Nr postępowania: GUM2023ZP0039

postępowanie o udzielenie zamówienia publicznego prowadzone w trybie przetargu nieograniczonego, na podstawie art. 132 ustawy z dnia 11 września 2019 r. - Prawo zamówień publicznych (Dz. U. z 2022 r. poz. 1710 ze zm.) pn. **Budowa Uniwersyteckiego Centrum Stomatologicznego Gdańskiego Uniwersytetu Medycznego przy ul. M. Skłodowskiej – Curie w Gdańsku.**

Gdański Uniwersytet Medyczny jako Zamawiający, na podstawie art. 135 ust. 2 i 6 ustawy Pzp, udziela odpowiedzi na pytania, które wpłynęły w niniejszym postępowaniu.

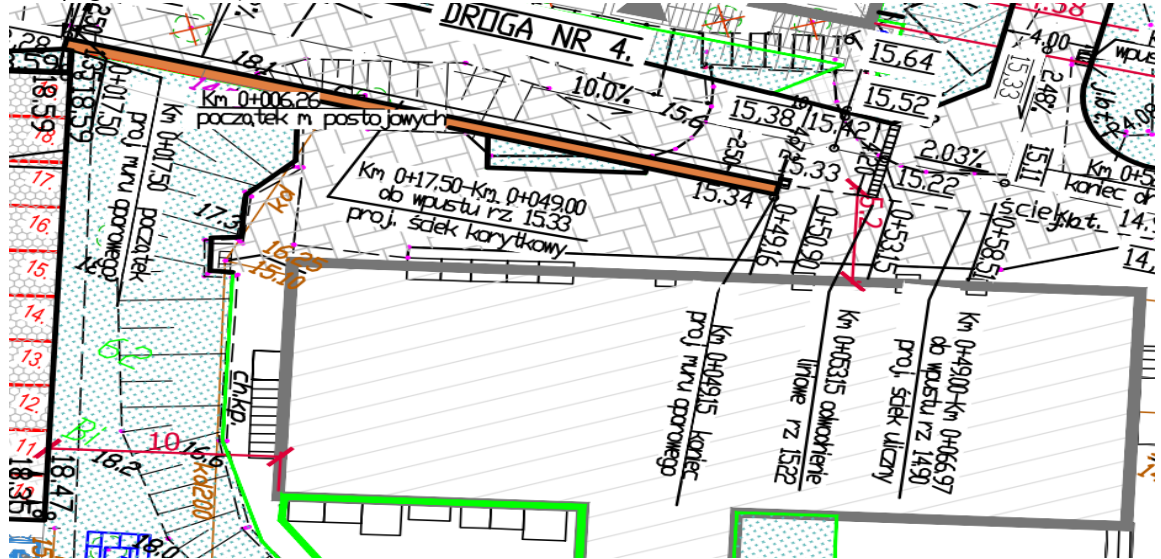
Prosimy o dostanie brakujących przekrojów projektowanej drogi nr 5.

Zamawiający dokumentacja jest wystarczająca do sporządzenia oferty.

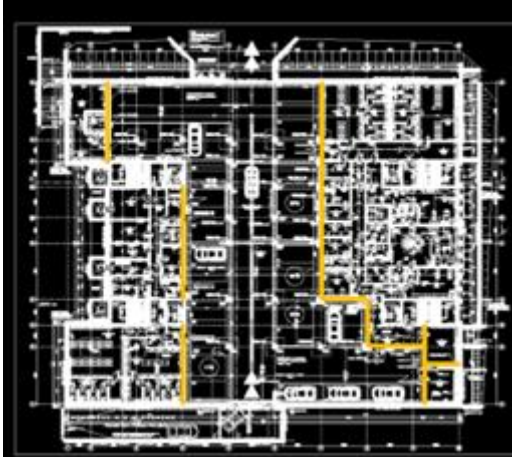
Na rzucie piwnicy (A_02) pomiędzy osią 2, a 3/F-H, w osi 4/A-E2, w osi 7/D-H, pomiędzy osiami 7-10/A-D zaznaczono ściany żelbetowe, których nie oznaczono na rysunkach konstrukcyjnych. Prosimy o potwierdzenie, że ściany te mają zostać wykonane z żelbetu. Jeżeli tak prosimy o przesłanie rysunków zbrojeniowych tych ścian lub podanie wskaźnika zbrojenia na podstawie którego należy przyjąć zbrojenie.

Należy przyjąć ciężar zbrojenia 10t, długość ściany 90m, lokalizacja i wymiary wg architektury, ściana oddylatowana od stropu, ściany wykonać ja w dla POZ. 10.1.

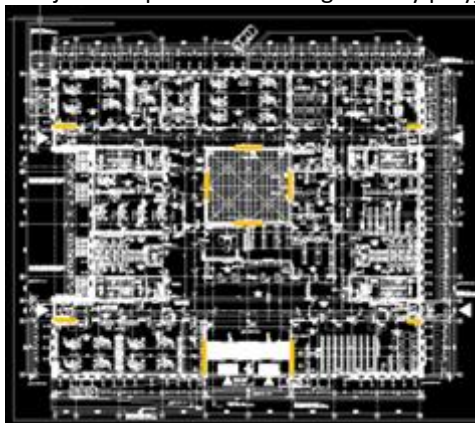
Na rzucie parteru (A_03) w osi G/1-2, G/9-10, B/1-2, B/9-10, 5/A-B, 7/A-B oraz w obrębie otworu F-E/6-7 zaznaczono ściany żelbetowe, których nie oznaczono na rysunkach konstrukcyjnych. Prosimy o potwierdzenie, że ściany te mają zostać wykonane z żelbetu. Jeżeli tak prosimy o przesłanie rysunków zbrojeniowych tych ścian lub podanie wskaźnika zbrojenia na podstawie którego należy przyjąć zbrojenie.

Ściany żelbetowe wykonać wg konstrukcji, pozostałe ściany pokazane na architekturze jako murowane, wypełniające oddylatowane do stropu, z gazobetonu.

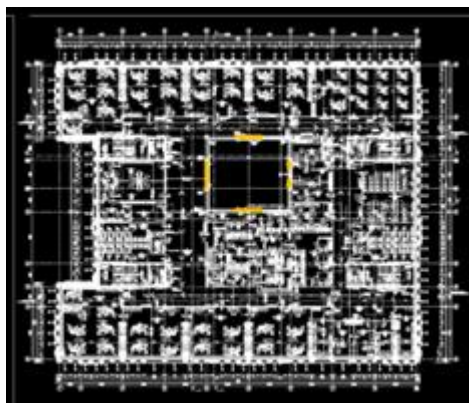
Na rzucie I i II piętra (A_04, A_05) w obrębie otworu F-E/6-7 zaznaczono ściany żelbetowe, których nie oznaczono na rysunkach konstrukcyjnych. Prosimy o potwierdzenie, że ściany te mają zostać wykonane z żelbetu. Jeżeli tak prosimy o przesłanie rysunków zbrojeniowych tych ścian lub podanie wskaźnika zbrojenia na podstawie którego należy przyjąć zbrojenie.

Ściany żelbetowe wykonać wg konstrukcji, pozostałe ściany pokazane na architekturze jako murowane, wypełniające oddylatowane do stropu, z gazobetonu.

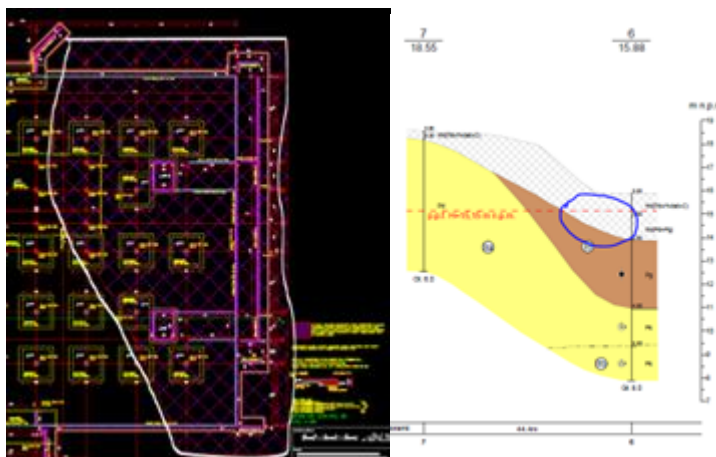
Prosimy o wyjaśnienie rozbieżności. Na rzucie piwnicy zaznaczono obszar występowania w poziomie posadowienia piasków gliniastych na całej długości ściany w osi 10 przy czym z dokumentacji geologicznej wynika jakby grunty do wymiany znajdowały się tylko na fragmencie (około 1/3 długości). Prosimy o informacje, którym dokumentem należy się kierować.

Nadrzędny jest projekt konstrukcji.

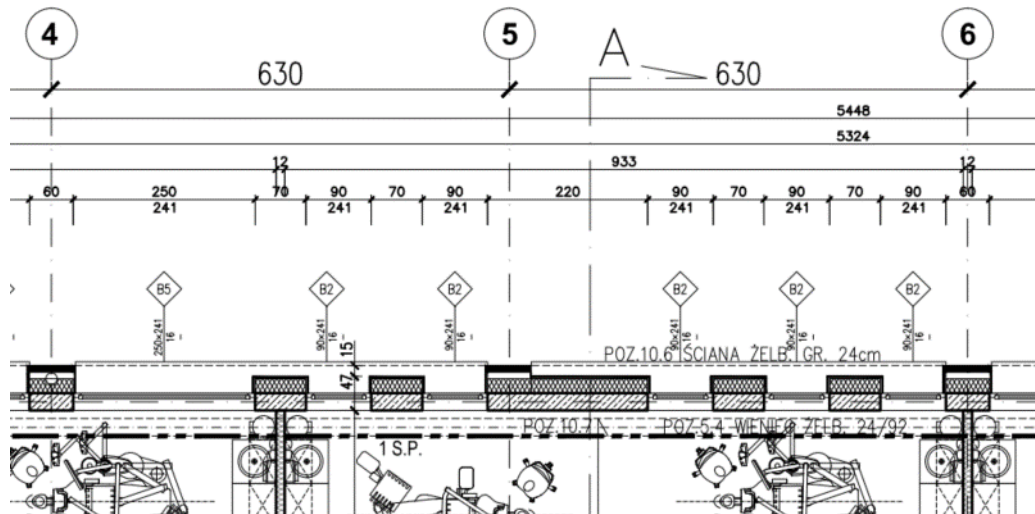
Prosimy o doprecyzowanie rozwiązań projektowych w zakresie parapetów zewnętrznych. Zgodnie z widokami elewacji rozwiązanie projektowe zakłada wykonanie dwóch rodzajów parapetów: krótkich dopasowanych na szerokość okien o wym. 90 cm i dłuższych, wspólnych parapetów dla 3 sztuk okien, w sytuacji gdy występują 2x okno szerokości 90 cm i 1x okno szerokości 250 cm. Poniżej załączam poglądowy widok elewacji wschodniej w osiach 4-6.

Niestety widoki elewacji nie są w pełni zgodne z rzutami poszczególnych kondygnacji. Poniżej poglądowo zamieszczam wycinek rzutu kondygnacji I piętra, również w osiach 4-6. Rozwiązanie w osiach 4-5 jest zgodne z widokiem elewacji, natomiast w osiach 5-6 niestety już nie -> zgodnie z widokiem elewacji występują pojedyncze parapety pod każdym z okien, natomiast zgodnie z widokiem elewacji jest to jeden, wspólny parapet. Podobne rozbieżności występują na pozostałych elewacjach i kondygnacjach. Prosimy o wskazanie właściwego rozwiązania.

Pod oknami osadzonymi w ścianie krytej cegłą betonową parapety są krótkie. Inaczej jest w grupach/zestawach złożonych z: okien, spieków i cegieł gdzie pojawia się różnica grubości materiałów. Glify okienne (boki i góra) będą wykończone spiekami. Dolna krawędź każdej grupy ujawni różnice grubości materiałów które zostaną opierzone ciągłym parapetem betonowym obejmującym swoją długością cały zestaw złożony z okien i spieków.

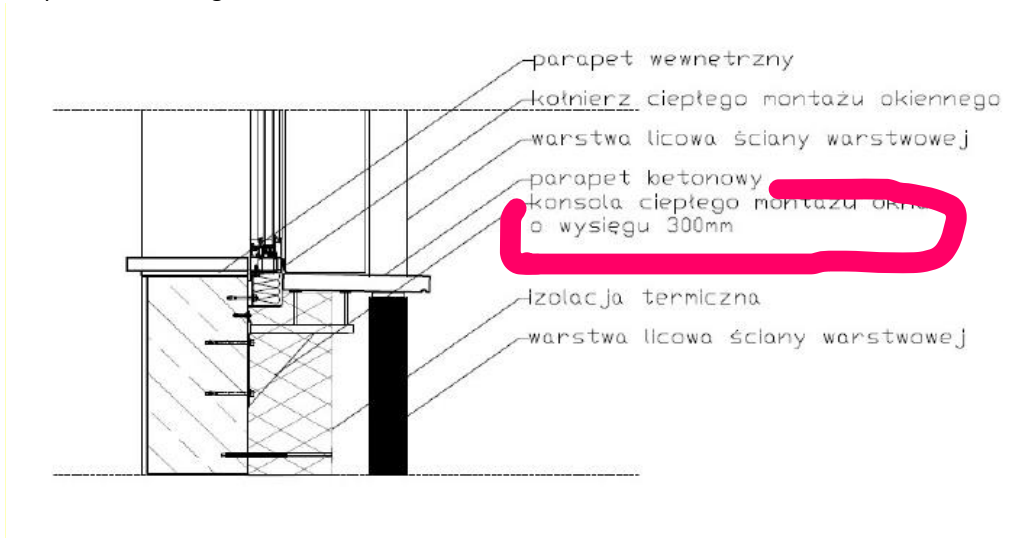
Prosimy o informację jakiej grubości należy zastosować okładziny ściennie - panele HPL typu1 i typu 2?

10 mm.

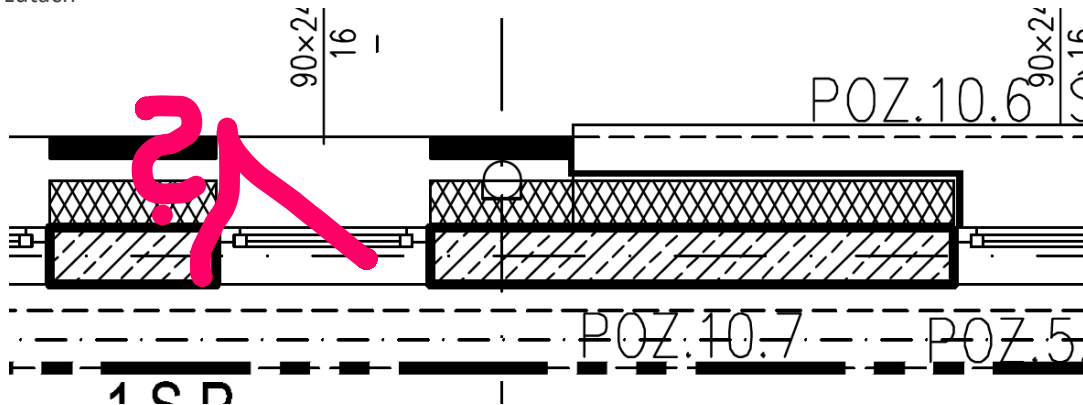
Czy Zamawiający potwierdza, że ościeża w elewacji w miejscach, gdzie występuje elewacja wentylowana z cegły wibroprasowanej również ma być wykończona spiekami. wg opisu technicznego strona 81 „boczne wyłogi okien (glify) wykonane w systemie elewacji wentylowanej z płyty ze spieków kwarcowych ? Brak tej informacji na rzutach

Tak, Zamawiający potwierdza powyższe.
